2019年12月

鍋屋バイテック会社
国内営業部

ステージ"тар"仕様変更のご案内

変更前	変更後
目盛り	ステッカタイプ	レーザー刻印
外観 (1品番抜粋)	TAR-60 	TAR-60

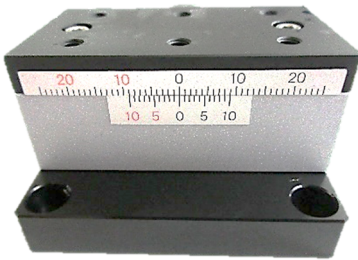
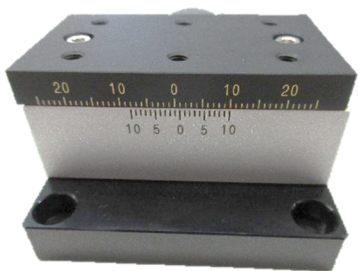
ステージの目盛りの仕様をステッカタイプからレーザー刻印に変更します。本変更による、商品の機能への変更はございません。
